改善箇所説明図

改善内容

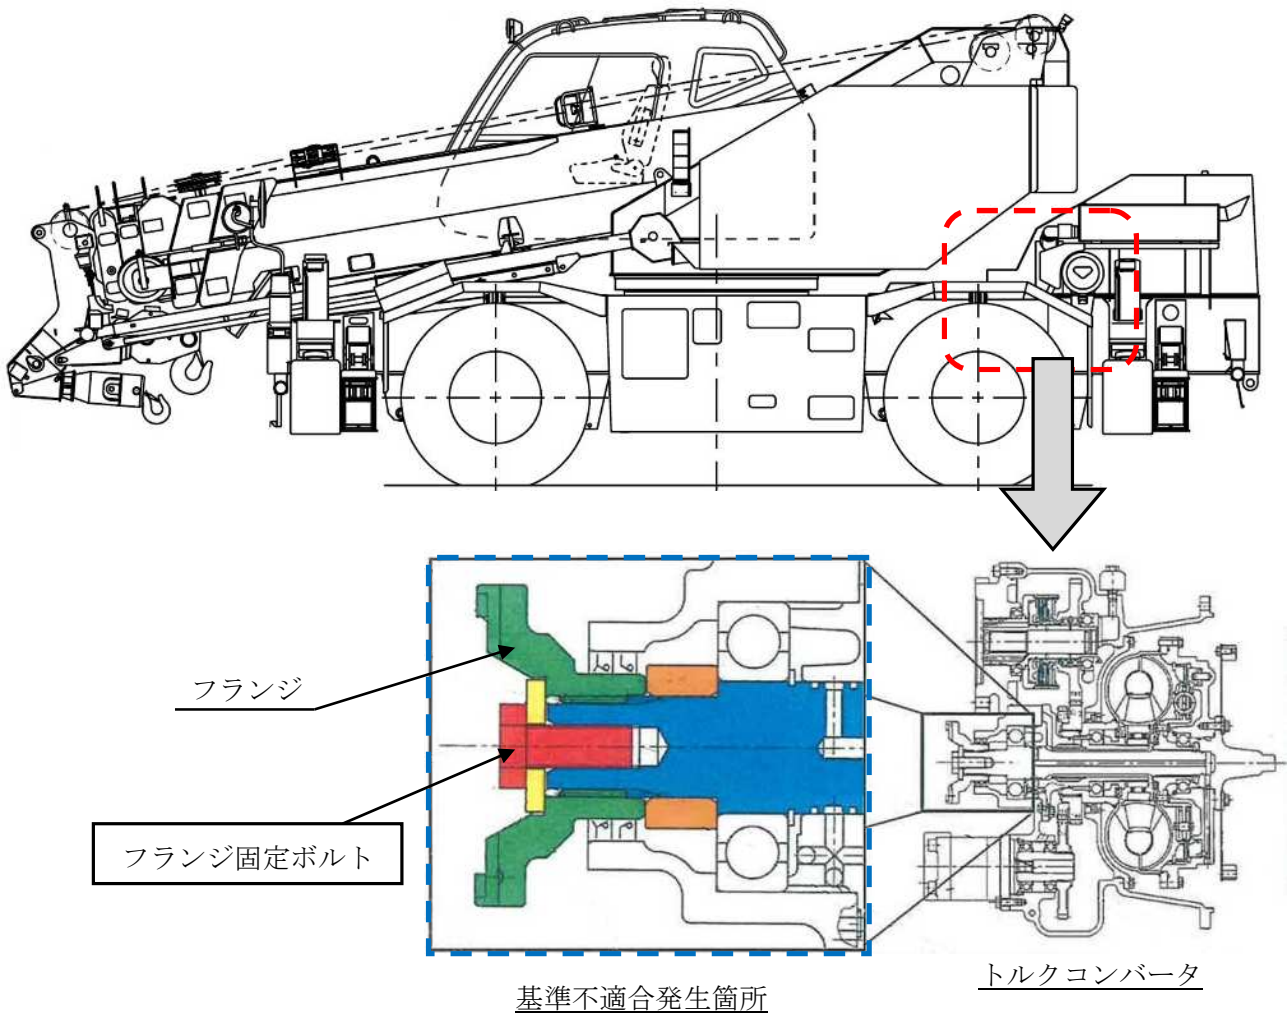
ホイール・クレーンの動力伝達装置において、トルクコンバータ組立作業者への教育が不適切なため、出力フランジ固定ボルトへのネジロック剤塗布量が不足しているものがある。そのため、走行時の振動により当該ボルトが緩むことがあり、そのままの状態で使用を続けると当該ボルトが脱落して、最悪の場合、フランジが外れ、動力伝達することができなくなり走行不能となるおそれがある。

全車両、ネジロック剤を適切に塗布したボルトに交換する。

注： は交換部品を示す。

識別：フランジに白色ペイントを行う。
